改善箇所説明図

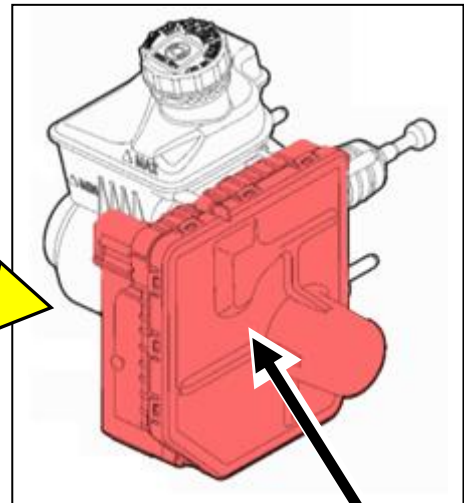
基準不適合発生箇所

ブレーキシステムモジュール(BSM)の制御プログラムが不適切なため、アダプティブクルーズコントロール(ACC)を使用した走行状態において、ブレーキペダルを踏んでも、アダプティブクルーズコントロールが解除されないことがある。そのため、意図しない加速が発生し追突事故に至るおそれがある。

改善の内容

全車両、ブレーキシステムモジュール(BSM)の制御プログラムを対策プログラムに書き換える。

識別 : 左側後部ドアストライカー下部固定ボルト頭部に黄色のマーキングを実施する。
